Chốt Rev C — quyết định và hệ quả

Bộ hồ sơ: Hộp Mahjong 152 quân, BURLORA · Đơn vị: mm
Nguồn số: tools/box_spec.py

Tài liệu này ghi lại các quyết định chốt trong phiên làm việc 29-08-2026, và — quan trọng hơn — **những chỗ các tài liệu trước đó sai hoặc đã hết hiệu lực**. Đọc nó trước khi đọc bốn tài liệu cũ.

HÌNH 12a — Tổng thể, nắp đóng

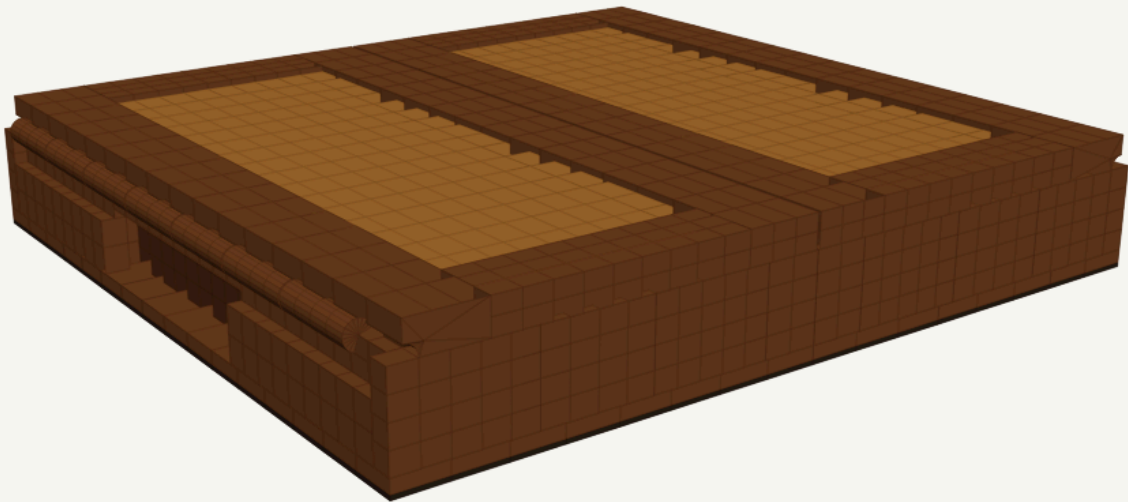
378.0 x 350 x 62 mm · 6.20 kg. Mát mọng gỗ Ø12,2 nằm CHÌM trong hạ bậc 6.1x15 — nhô ra 0,0 mm, không một chi tiết kim loại. Hốc âm hai tay sâu 16 trong vách 22.

(c) Bỏ ống gỗ Ø15: đưa trục xoay ra khỏi giữa bề dày nắp. Đây là thay đổi lớn nhất của phiên này, và nó bắt đầu từ một câu hỏi: *bắn lể trong ảnh gần như vô hình, mà nắp vẫn dày — sao họ làm được?*

Lập luận (b) **đúng, nhưng chỉ đúng bên trong một giả thiết chưa hề được đặt câu hỏi**: rằng trục xoay nằm ở giữa bề dày nắp. Giả thiết đó là **thảm mỷ** — để cánh mở nằm đúng dải cao độ của nắp lúc đóng — chứ không phải hình học. Ràng buộc thật sự chỉ có một: cánh không được cắt vào thân trong cả hành trình.

R tụt về 0 **đúng khi trục nằm trên mặt phẳng của mép đầu cánh nắp**: mặt đầu đó là một tia xuất phát từ trục nên quay bao nhiêu cũng chỉ trượt trên chính nó. **Quy tắc: trục cắm sâu vào vật liệu bao nhiêu thì phải bỏ đi bấy nhiêu** — và ở giữa bề dày nắp, con số đó đúng bằng nửa bề dày nắp.

Đường kính ống hết bị bề dày nắp ép, và được định lại theo **độ bền thành gỗ quanh lỗ chốt**: Ø12,2 = chốt gỗ Ø6 + thành 3,0 mỗi bên. Mạnh hơn 1,23 lần. Kèm theo: mặt chặn 180° trở thành **tự nhiên** (mặt cạnh nắp áp vào mặt thân, 3 335 mm², hệ số 29x dưới người tỳ 5 kg) thay cho mặt phay 10x trong lòng mọng, và cánh mở nằm **phẳng bằng vành thân** thay vì cao hơn 15 mm.

Hàng cuối là phương án đã chốt (họ C). Lùi trục vào đúng bán kính ống thì ống tiếp tuyến mặt ngoài vách **từ bên trong** — **chìm hẳn, nhô ra 0,0 mm**, phủ bì X không phình. Hai hệ quả bắt buộc, cả hai đều là trị số suy ra:

- **mép ngoài cánh nắp lùi vào 6,1 mm** — bằng đúng bán kính ống;

- **hạ bậc vành ngoài trên của vách 6,1 sâu × 15 cao**, suốt 350 mm. Cao phải $\geq$ bề dày nắp: quét số cho ngưỡng **15,01 mm**, thấp hơn một ly là góc trên của mặt đầu cánh nắp chạm vào vách.

Vì bề dày nắp hết bị ràng buộc, nó được chọn lại theo công năng: **15 mm**, cho khay bỏ bài sâu **5,0 mm** (thay vì 3,5) và tấm Nu **7 mm** (lip rãnh phay được).

HÌNH 12b — Nắp mở 180°

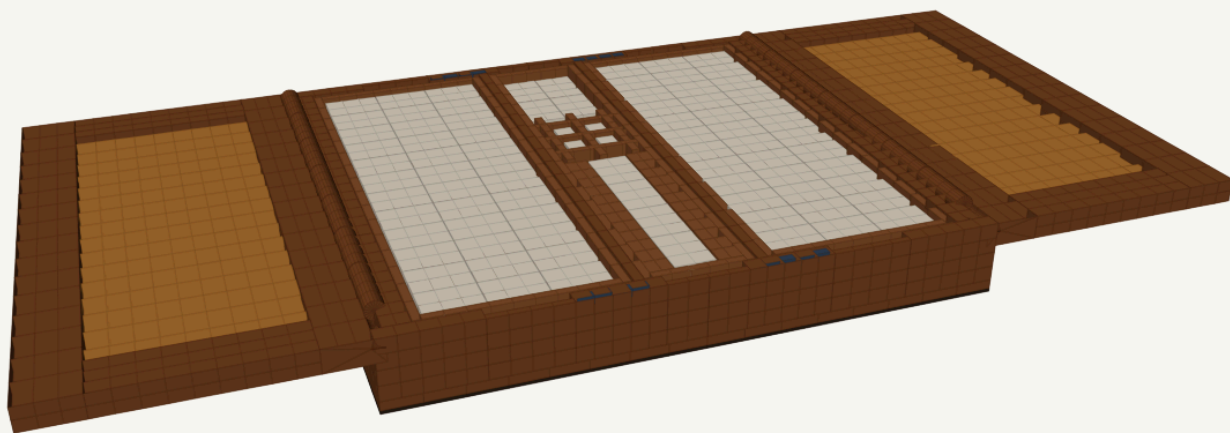
Hai cánh nằm ngang, mặt trên phẳng đúng cao độ vành thân Z47, vướn ra 182 mm mỗi bên. Lòng lõm của khung nắp chính là khay bỏ bài.

Nắp mở 180°: hai cánh nằm ngang, mặt trên phẳng đúng cao độ vành thân Z47.
